无锡全邦能源科技有限公司  
爱克发天然气冷热电三联供项目  
**一般变动环境影响分析**

无锡全邦能源科技有限公司

二〇二三年三月

图 2-1 本项目水平衡图 (t/a)

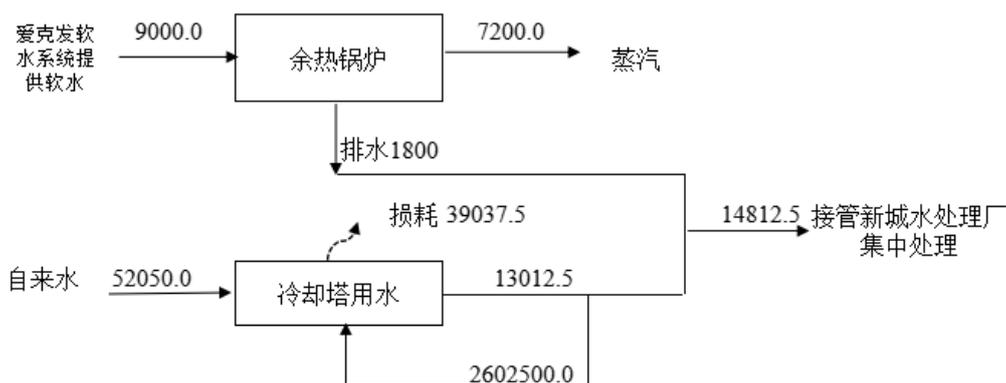
实际生产过程, 余热锅炉排水、冷却塔排水由雨水管网调整为排入污水管网。

调整后水平衡图见图 2-1:
